改善箇所説明図

車軸詳細図

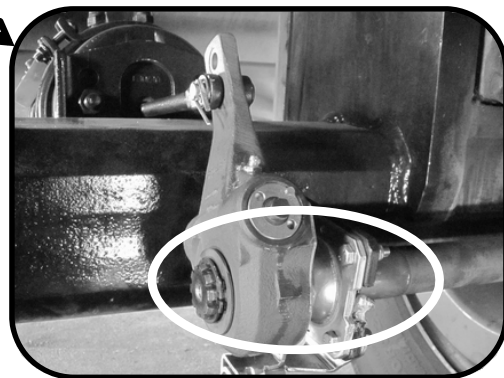
基準不適合発生箇所

トレーラの制動装置において、ブレーキカムシャフトの熱処理が不適切なため、じん性（粘り強さ）が不足しているものがある。そのため、そのままの状態で使用を続けると、ブレーキカムシャフトのスプライン部分に応力が集中し、ブレーキカムシャフトが破損するとともに、ブレーキが利かなくなるおそれがある。

全車両、当該カムシャフトを対策品に交換する。
